**Forum mondial de l'harmonisation
des Règlements concernant les véhicules**

Règlement n° 51 (Bruit des véhicules des catégories M et N) :

Proposition de complément 2 à la série 03 d'amendements au Règlement n° 51

Communication du groupe de travail informel des prescriptions supplémentaires concernant les émissions sonores*

Figure 1
Diagramme de la méthode d'évaluation pour les PSES selon l'annexe 7

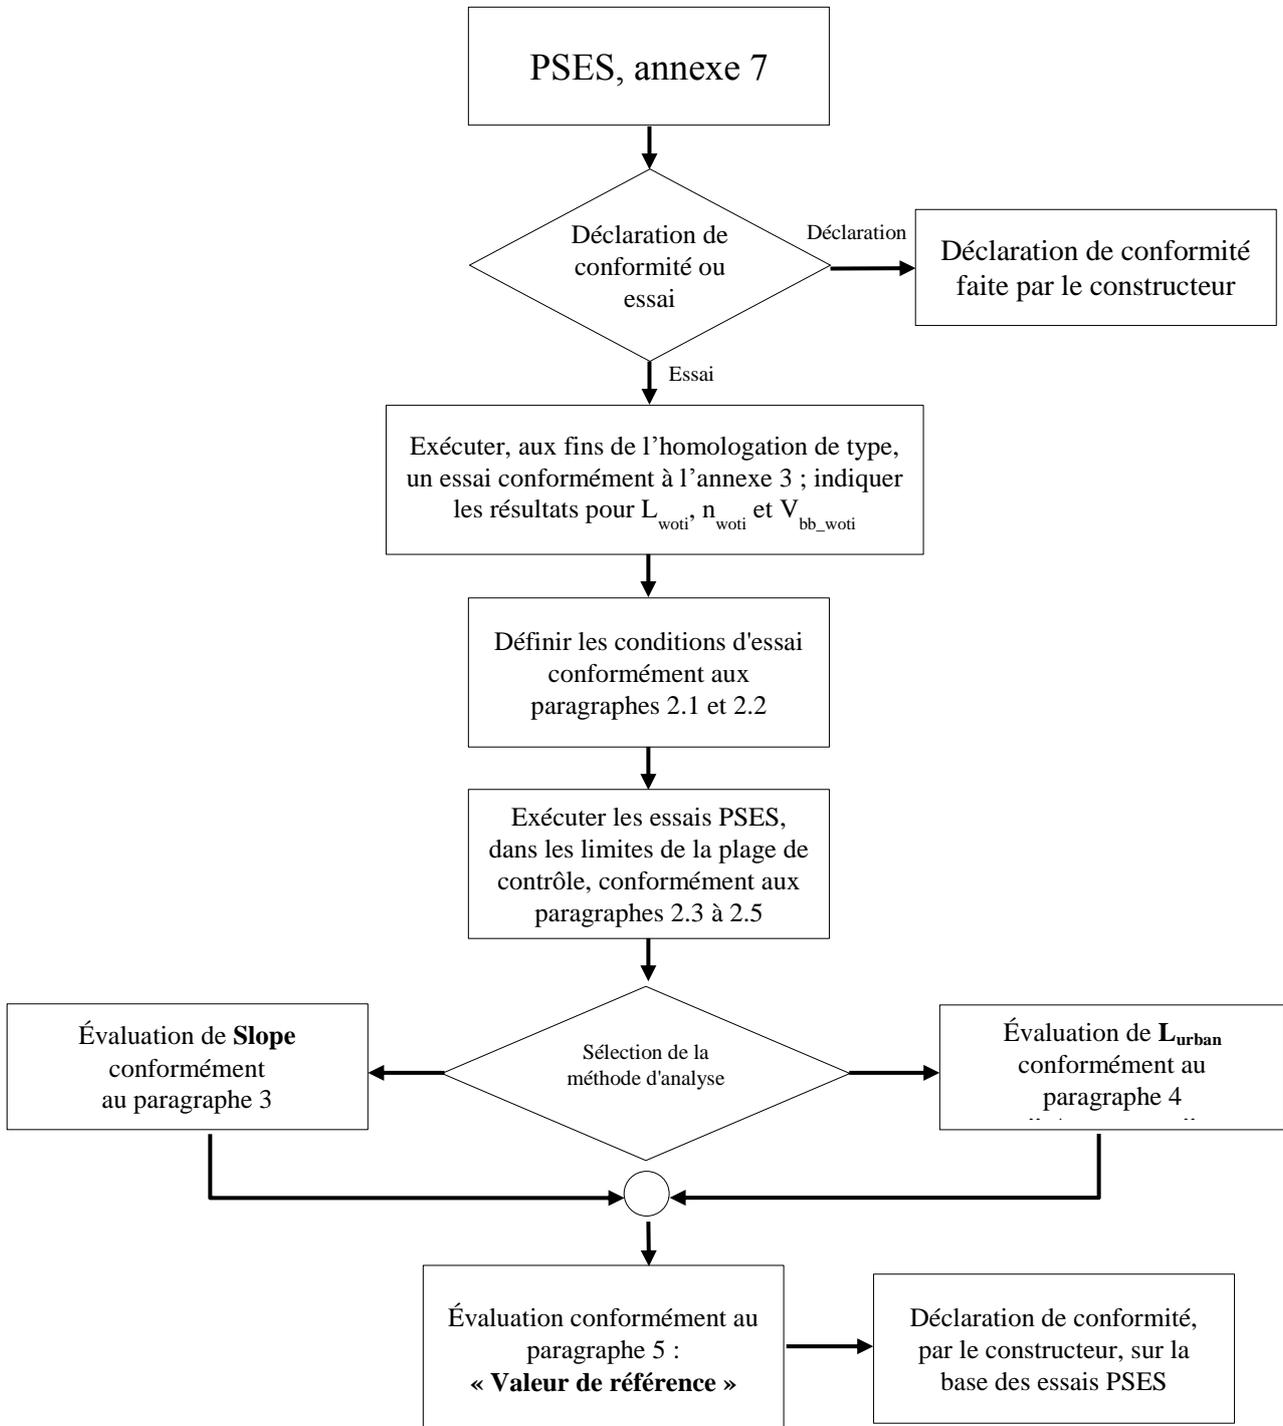
1.12 Des diagrammes ont été ajoutés.
